Projet de parc éolien La Vergère (Cher, 18)

PIÈCES COMPLÉMENTAIRES

DEPOBIO / Réponses aux demandes de compléments / Avis MRAe et mémoire en réponse / Avis des services

Avis délibéré de la MRAe Centre-Val de Loire n°CVL-2025-9007 en date du 28 novembre 2025

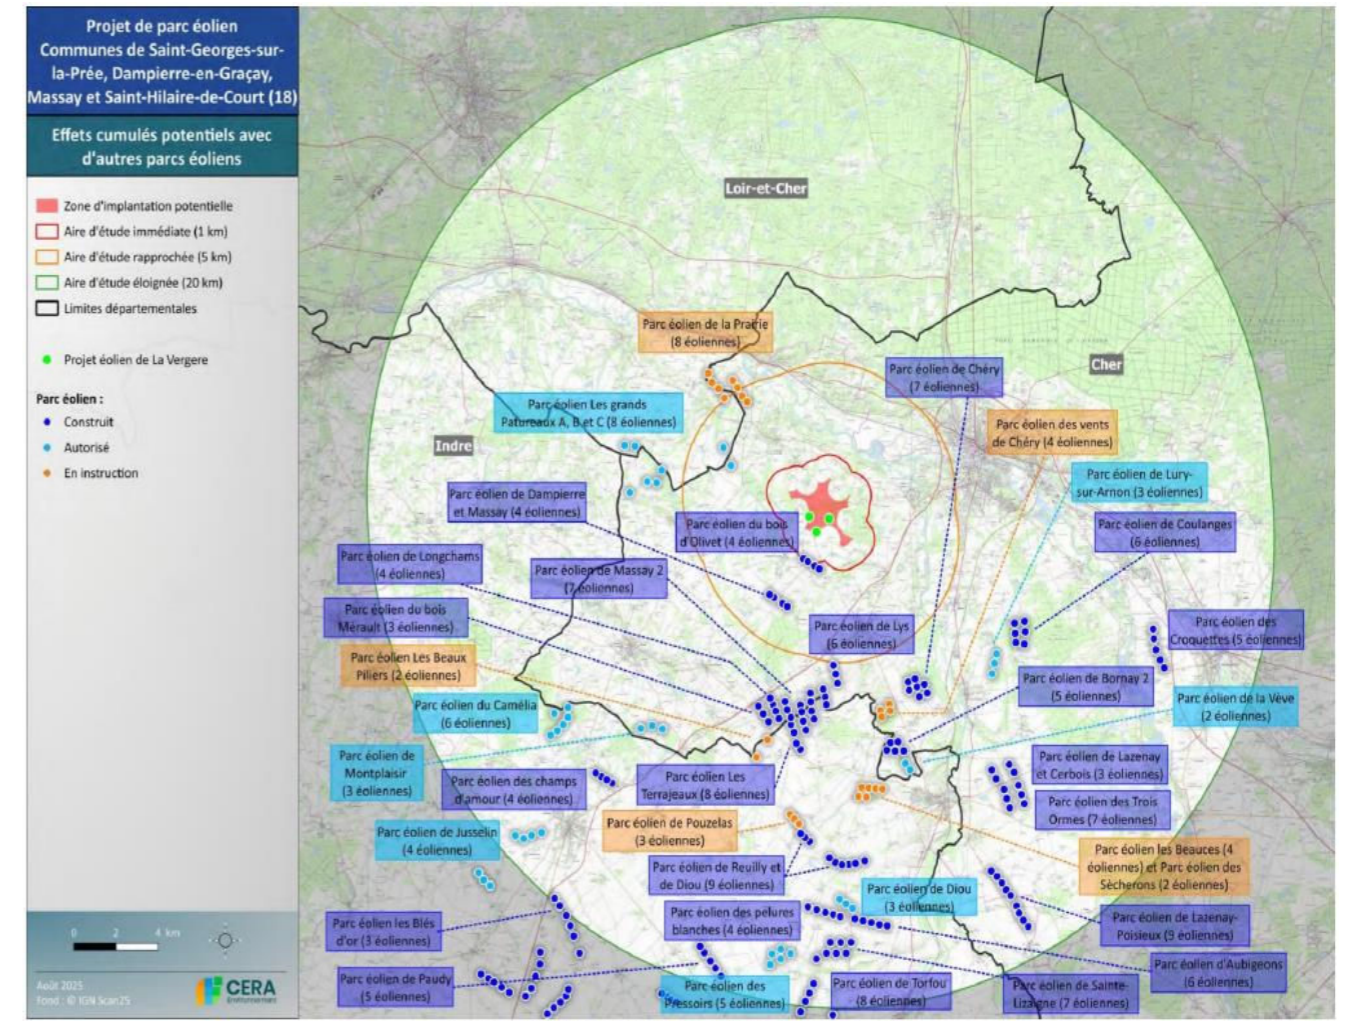
- l'abbaye Saint-Martin⁴ (regroupant trois édifices protégés au titre des Monuments historiques dont l'abbatiale Saint Paxent) depuis l'accès sud du bourg par la RD 75 : une co-visibilité directe existe entre l'abbatiale Saint Paxent et le projet en entrant en concurrence directe avec le clocher.

L'autorité environnementale relève que la qualification d'« effet visuel faible » comme indiqué dans le dossier est à nuancer. L'impact paysager sera particulièrement important pour ces sites patrimoniaux et posera à terme la question de la poursuite de l'implantation d'éoliennes dans des zones très denses.

Le château de la Maisonfort, situé à environ 3,4 km de la zone d'implantation potentielle du projet éolien, constitue un édifice **partiellement classé au titre des Monuments historiques**. Compte tenu de ce statut, il présente un intérêt patrimonial avéré et un niveau d'enjeu qualifié de **modéré** dans le cadre de la présente étude, comme cela a été indiqué au début de ce document dans la partie « Variantes ».

Les éléments d'accès au domaine, composés notamment de la grille monumentale et du pavillon d'entrée, participent à la mise en scène historique du site et sont susceptibles d'être ponctuellement associés visuellement à la présence du parc éolien. Bien que la prégnance visuelle demeure limitée, l'analyse conclut à la nécessité d'une **vigilance particulière quant à l'implantation des éoliennes et à la maîtrise de leurs covisibilités**, afin de garantir la préservation de la qualité paysagère et de la lisibilité patrimoniale du domaine de Maisonfort.

L'abbaye Saint-Martin, située dans le cœur bâti du bourg de Massay à environ 4 km de la zone d'implantation potentielle, regroupe plusieurs édifices protégés au titre des Monuments historiques. Au regard de son intérêt patrimonial, l'abbaye présente un **enjeu modéré**. Cependant, les investigations paysagères aboutissent à une **sensibilité nulle**, en raison de l'absence de covisibilité entre le site et le

- Le **château de la Maisonfort** présente une **covisibilité modérée** avec le projet. De plus, le projet de la Vergère présente un impact nul sur le château de la Maisonfort.
- L'**abbaye Saint-Martin** n'entretient **aucune covisibilité** avec les éoliennes, et son intégrité paysagère n'est pas affectée.
- L'**abbatiale (église) Saint-Paxent** fait l'objet d'une **covisibilité limitée**, maîtrisée grâce notamment au choix de la variante finale d'implantation.

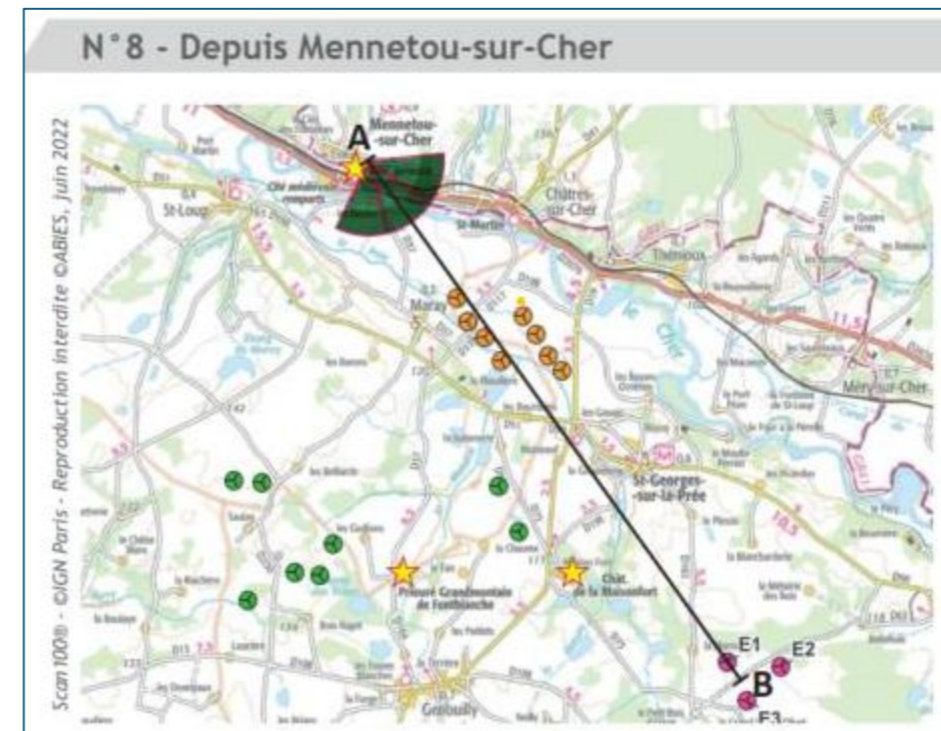
L'autorité environnementale relève que l'éolienne E2 est en décalage de 400 m avec les autres éoliennes et ne s'implante ni dans le même alignement ni dans le même axe que les parcs situés à proximité nuisant à l'harmonie du projet dans son environnement.

Concernant spécifiquement l'emplacement de l'éolienne E2, la variante retenue **ne génère pas d'effet notable sur le patrimoine protégé**. Les photomontages (*Pièce 5D : carnet de photomontages*) montrent que, depuis la grande majorité des monuments historiques étudiés, le projet est **totallement masqué par le relief ou la végétation**. C'est notamment le cas depuis le **château de Chevilly (PM n°17)**, le **château de Maisonfort (PMs n°31 et n°31ter)**, le **prieuré de Grandmontain (PM n°26)** ainsi que depuis les **églises de Nohant-en-Graçay (PM n°14)** et de **Genouilly (PM n°24)**. Dans tous ces cas, l'**effet visuel est qualifié de nul**.

Le seul cas de covisibilité direct identifié concerne l'**église de Massay (PM n°23)**. Depuis ce point, une unique éolienne (E2) apparaît **faiblement**, à plus de 5 km, **sans surplomb** et dans un paysage déjà

En ce qui concerne l'insertion paysagère, les photomontages montrent que le projet, incluant l'éolienne E2, **s'intègre dans une trame éolienne déjà fortement présente** dans le secteur. Les trois machines du projet forment un **groupe cohérent et lisible**, en continuité avec les implantations voisines (ex. **PMs n°8, n°19, n°22bis**). En particulier, le PM n°8 montre que l'éolienne E2 s'insère dans l'alignement du parc éolien en instruction de la Prairie (*en orange dans la carte ci-dessous*), tout comme les éoliennes E1 et E3 qui s'insèrent dans l'alignement de 4 autres éoliennes du même parc.
